**AVIS RELATIF À LA PROTECTION
CONTRE LES EVENTUELS EFFETS NOCIFS ET NUISANCES
PROVOQUÉS PAR LES RAYONNEMENTS NON IONISANTS
GÉNÉRÉS PAR DES ANTENNES ÉMETTRICES STATIONNAIRES**

Commune : BRUGELETTE - Exploitant : TELENET GROUP

Référence exploitant : HT1884Q

Rapport n° 1464 / 2025

Figure 1 : Vue en plan des lieux de séjour et des points de contrôle

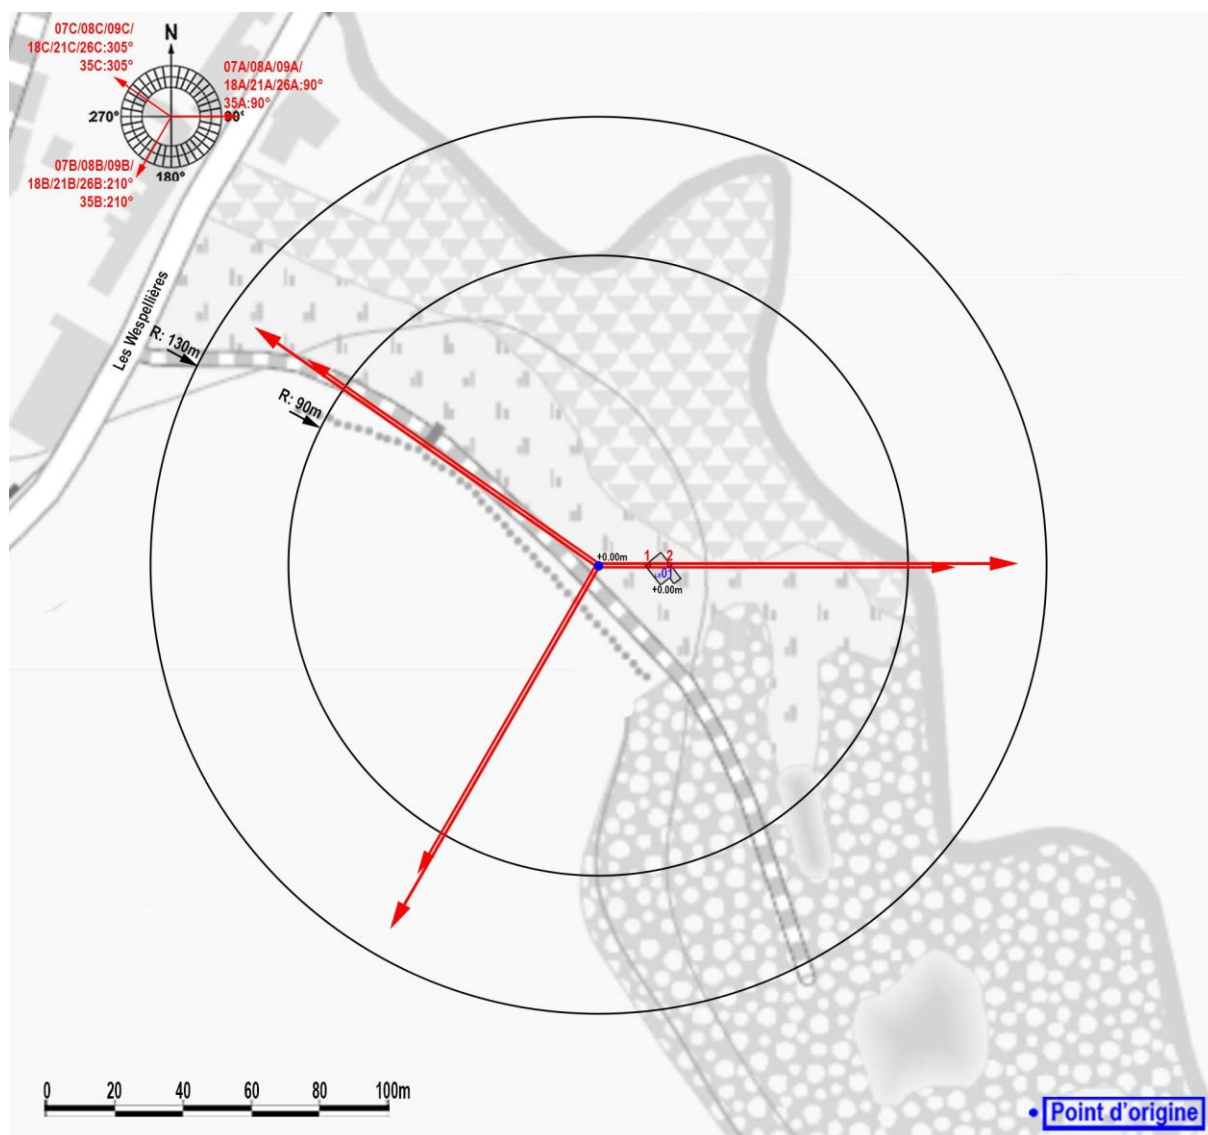
Les fréquences d'émission, la puissance rayonnée par chacune des antennes et leur gain permettent de déterminer le rayon de la zone à analyser. Tout dépassement de la limite par installation est exclu en dehors de cette zone. Le tableau 2 reprend les 35 LS² pour lesquels l'indice d'exposition est le plus élevé. Les différentes colonnes indiquent :

- le numéro du point de contrôle repris sur un des plans de la figure 1;
- le numéro du LS dans lequel se trouve le point de contrôle de la 1^{ère} colonne ;
- l'atténuation d'obstacle prise en compte pour le calcul de l'indice d'exposition dans le LS ;
- le résultat du calcul de l'indice d'exposition.

N° point de contrôle	LS	Atténuation (dB)	Indice d'exposition relatif à la limite par installation IE_i
2	LS01	3,0	0,052
1	LS01	3,0	0,047

En ce qui concerne les antennes de l'installation mentionnées dans le tableau 1, la distance maximale à laquelle la limite pourrait être atteinte, à l'extérieur, est égale à 127,1 m. S'il n'y a pas de LS à une distance inférieure, les antennes respectent forcément la limite d'immission.

Dans le cas des LS situés à l'intérieur des bâtiments, une atténuation d'obstacle est prise en compte et il en résulte que la distance maximale à laquelle la limite pourrait être atteinte se réduit à 90,5 m.

Figure 2 : Vue en plan des installations d'antennes dans un rayon de 300 mètres autour de l'installation faisant l'objet de la demande d'avis

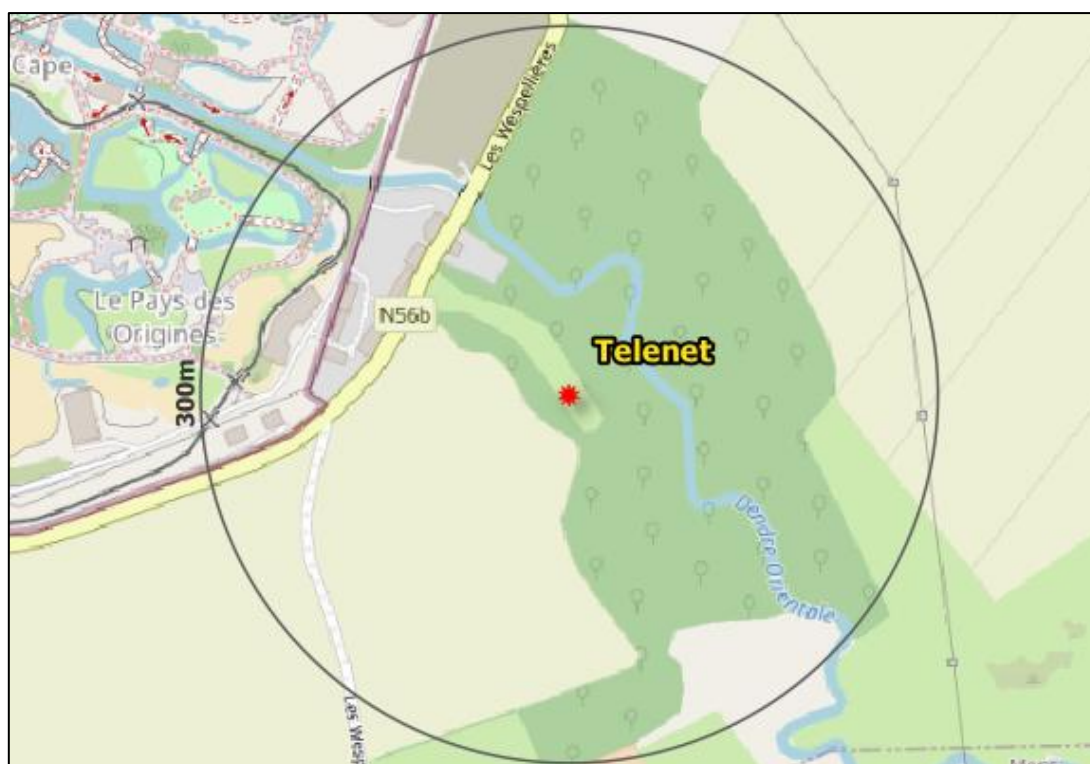
Le plan en projection verticale de la figure 2 indique la localisation des installations d'antennes émettrices stationnaires visées par le décret et situées dans un rayon de 300 mètres autour de l'installation référencée dans le paragraphe 2 et localisée au centre du cercle. Les données de localisation de ces antennes et les avis correspondant sont accessibles via le cadastre en ligne des antennes émettrices stationnaires⁸. Les installations prises en compte dans l'évaluation du respect de la limite cumulative sont les installations d'antennes émettrices déclarées en service par l'exploitant à la date du présent avis, à l'exception de l'installation référencée dans le paragraphe 2 et éventuellement d'autres installations ayant fait l'objet d'une demande d'avis à la même date et qui sont situées à l'intérieur de la zone de 300 mètres de rayon.

L'évaluation du respect de la limite cumulative repose sur la prise en compte des cas suivants :

Compte tenu des considérations ci-dessus, il apparaît que l'intensité du rayonnement électromagnétique généré, dans les lieux de séjour situés dans un rayon de 300 mètres autour de l'installation référencée dans le paragraphe 2, par l'ensemble des antennes émettrices stationnaires de l'ensemble des exploitants du même site d'antennes émettrices stationnaires respecte la limite fixée à l'article 4, § 2 du décret.
